## DÉLIBÉRATION N° 2018-205

Délibération de la Commission de régulation de l'énergie du 4 octobre 2018 portant avis sur le projet de cahier des charges de l'appel d'offres portant sur la réalisation et l'exploitation d'installations de production d'électricité à partir de l'énergie solaire et situées dans les zones non interconnectées

Puissances supplémentaires par territoire par rapport à 2015

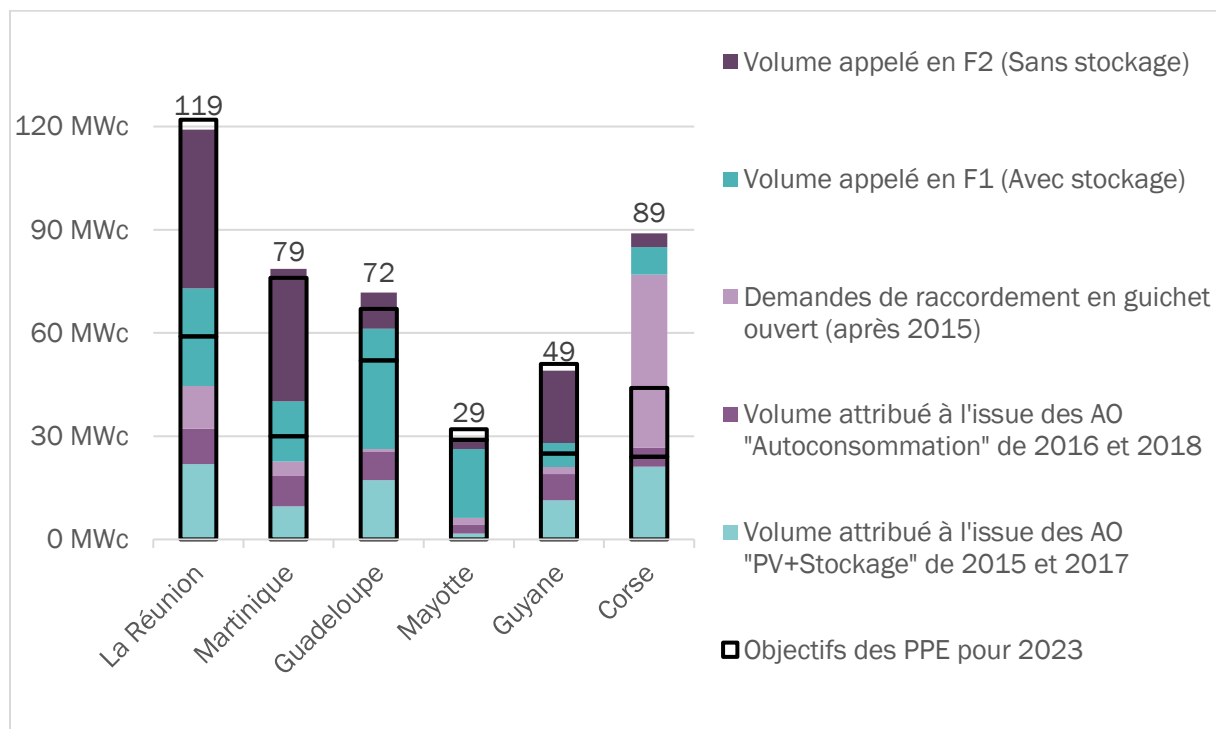
Au regard des puissances installées au 31 décembre 2015 et des puissances en développement – notamment au travers de projets lauréats des derniers appels d'offres – les puissances cumulées appelées sur l'ensemble de l'appel d'offres pour chaque territoire ne permettront pas d'atteindre les objectifs de puissance installée prévus par les programmations pluriannuelles de l'énergie (PPE) pour 2023, sauf en Corse où cet objectif est déjà atteint.

Pour les autres territoires, elles permettront que la puissance dont le développement sera engagé d'ici 2023 – mais dont une partie ne sera mise en service qu'un à deux ans plus tard<sup>6</sup> – corresponde à l'objectif des programmations, comme le montre le graphique ci-après pour lequel un taux de non-réalisation a été pris en compte.

En outre, le projet de cahier des charges prévoit un étalement de ce volume sur cinq années, emportant deux conséquences :

- d'une part, un développement relativement lent du parc photovoltaïque de grande puissance, où quand bien même le rythme défini permettrait d'atteindre les objectifs des programmations en 2023, il ne permettrait pas de l'atteindre en avance de phase ;

- d'autre part, combiné à une segmentation en de nombreuses sous-familles, cet étalement conduit à ce que les puissances appelées dans chacune d'entre elles soient très faibles, ne permettant pas de garantir une attractivité suffisante à l'appel d'offres. Pour les sous-familles « 1b » et « 2b » en Corse et en Guyane, la puissance appelée par période est ainsi inférieure à la puissance maximale éligible des installations (1 MWc appelé pour des projets éligibles jusqu'à 1,5 MWc) conduisant à ce qu'un projet puisse à lui seul saturer l'appel d'offres.

Dès lors, et sans contrevenir au respect des PPE actuelles dans la mesure où les volumes appelés en 2020 ne seront pas engagés avant que la révision des PPE ne soit effective, la CRE propose :

- de condenser le volume total actuellement recherché au travers du présent appel d'offres sur deux ou trois périodes de candidature d'ici 2020 ;
- de maintenir le volume total actuellement prévu par territoire et par période pour les périodes ultérieures pour donner de la visibilité à la filière en actant le principe d'un appel d'offres pluriannuel. Ces volumes pourront être ajustés une fois les nouveaux objectifs fixés dans les PPE.
